“Zogenaamd ‘kansrijk’ gebied voor Windturbines bij Wijk bij Duurstede ondeugdelijk onderbouwd”

Op 11 januari 2024 onthulde de provincie een lijst met 27 locaties die het meest kansrijk zijn voor windmolens. Onder meer langs het Amsterdam-Rijnkanaal bij Wijk bij Duurstede. Daarnaast geeft de provincie de Utrechtse gemeente nog een half jaar de tijd om zelf met plannen te komen en/of het bevoegd gezag naar zicht toe te trekken, anders pakt de Provincie de leiding op in het aanwijzen van definitieve locaties en verwezenlijken van het Windturbineplan.

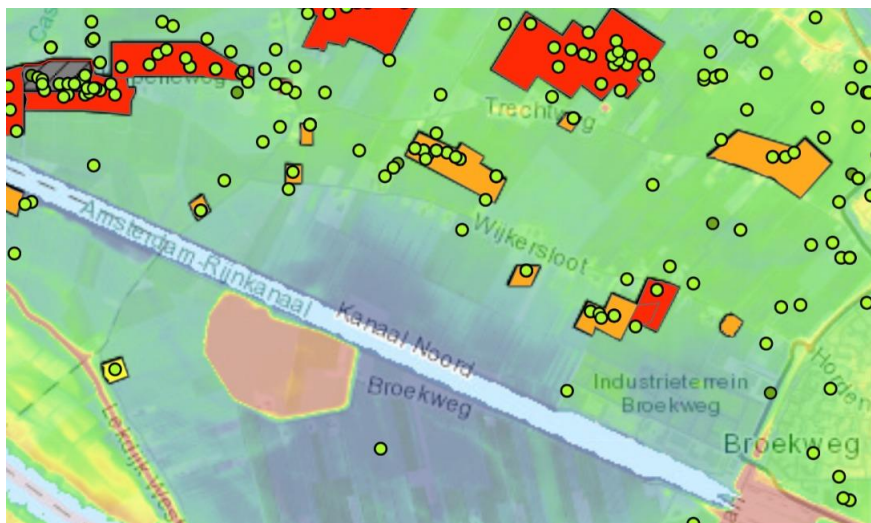
- 1) Nieuwe landelijke windturbine normen zoals op 12 okt 2023 gepubliceerd vanuit het ‘ontwerp besluit Windturbines leefomgeving’, zijn tav afstand (2x tip hoogte) en geluid onvoldoende meegenomen in het onderzoek. Onderstaand kaartje geeft aan dat er

geen ruimte is voor de door de provincie zelf gebruikte referentie windturbines (241 meter hoog) zoals opgenomen in het PlanMER
